**Planfeststellungsverfahren
Ausbau der BAB A 1
von km 404+ 714 bis km 409 +264**

**Rheinquerung
Ausschluß der Tunnelvarianten**

**Dipl.-Ing. Helmut Hesse
Einwendung Nr. 12
Seite 1 von 9**

Keine gleichwertige Variantenprüfung für Brückenbau und Tunnelbau

Abb. 9 Tunneltrasse in heutiger Lage der A1

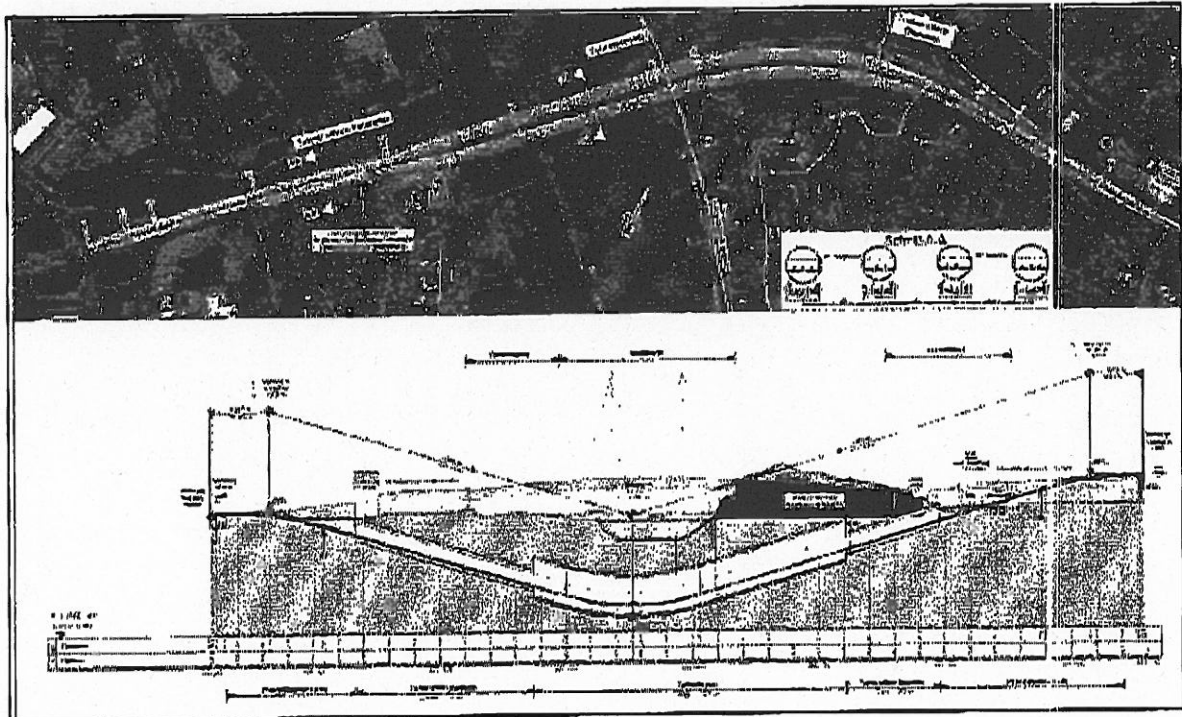
Es werden 4 Tunnelröhren geplant. 2 Tunnelröhren sind ausreichend. Ausweislich der Angaben von Straßen NRW (Seite 35 des Erläuterungsberichts) soll die Rheinquerung so hergestellt werden, dass 3 Fahrspuren pro Richtung zur Verfügung stehen. Diese können wie dargestellt in 2 getrennten Tunneln untergebracht werden. Ohne jede Begründung, und ohne jede Notwendigkeit werden anstelle von 2 Tunnel 4 Tunnel unter dem Rhein in die Variantenauswahl einbezogen.

Dies ist nicht notwendig. 2 Röhren mit je 3 Fahrbahnen wären ausreichend.

Bei einer Kombination von Brücke und Tunnel, können die Fuß- und Radwege über die Brücke geführt werden. Bei dieser Variante reichen dann 2 Tunnel mit je 2 Fahrspuren für den prognostizierten Kfz Verkehr aus.

Auf der rechten Seite des Rheins liegt die Deponie Dhünnaue. Diese Deponie ist mit großem technischem und finanziellem Aufwand (111 Million EUR) mit einer Dichtwand im Untergrund und einer Oberflächenabdichtung eingeschlossen worden. Die Dichtwand reicht bis zu 30 m unter das ursprüngliche Gelände. Die von Straßen NRW vorgelegte Trassenführung erfordert eine Durchdringung der Dichtwand. Eine derartige Durchdringung ist mit unabsehbaren Risiken verbunden. Die vorgestellte Trasse muss allein aus diesem Grund ohne jede weitere Untersuchung ausgeschlossen werden.

Dichtwand

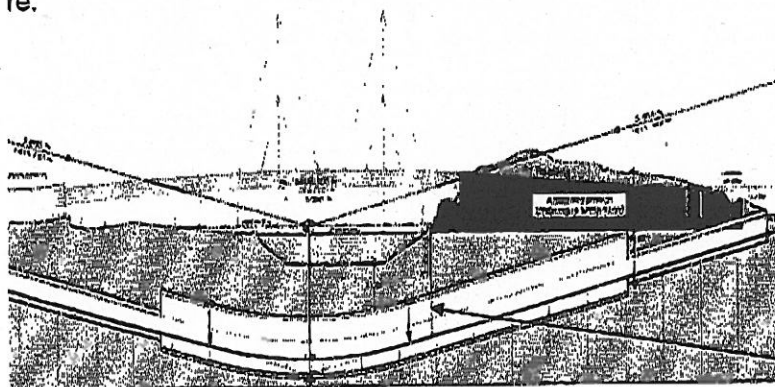
Sowohl seitlich als auch in der Tiefe ist ausreichend Platz vorhanden, um den Verkehrstunnel neben oder unter der Dichtwand hindurch zu führen.

Es ist nicht nachzuvollziehen, warum von Straßen NRW nicht wenigstens diese nahe liegende Variante vorgestellt und untersucht worden ist, zumal das Ausweichen in die Tiefe oder zur Seite mit keiner Bauzeitverlängerung oder Kostenerhöhung für den Tunnelbau verbunden wäre.
